## Service Manual

22RH456

A77-203

## Information

Fig. 1

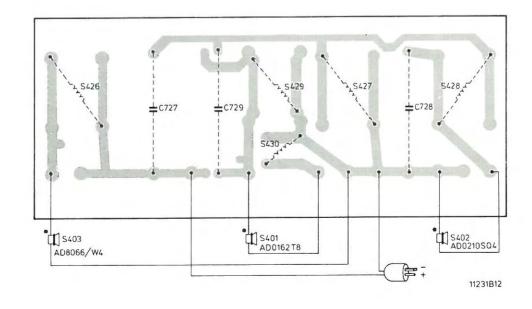
During production, the print track of the LS-filter has been changed.

The circuit diagram has remained unchanged, with the exception of C729, which becomes 5  $\mu\mathrm{F}$  - 63 V, code 4822 124 40147. For the modified print layout, see Fig. 1.
